改善箇所説明図

基準不適合発生箇所

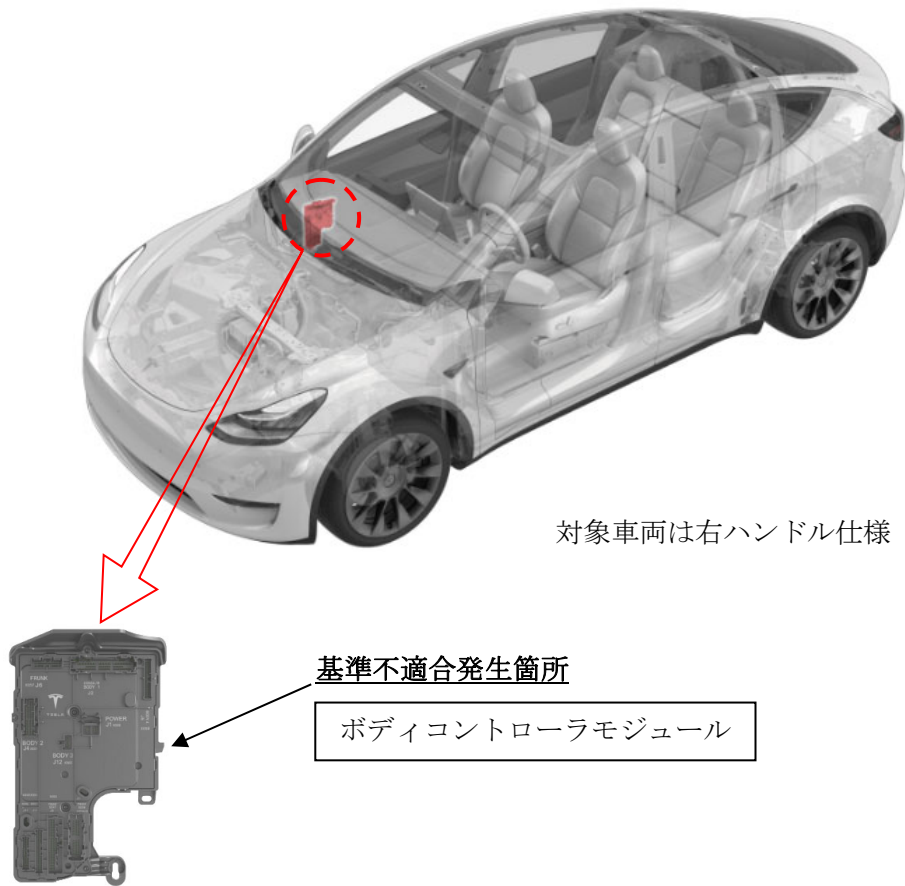
右側のボディコントローラモジュールにおいて、設計検討が不十分なため、運転席側パワーウィンドウの制御プログラムが不適切なものがある。

そのため、指を挟んだ際等に、挟み込み防止機能が正常に作動せず、保安基準に適合しないおそれがある。

全車両、OTAにより、当該プログラムを対策プログラムに書き換える。

識別：ソフトウェアバージョン 2025.26.7+ 以降
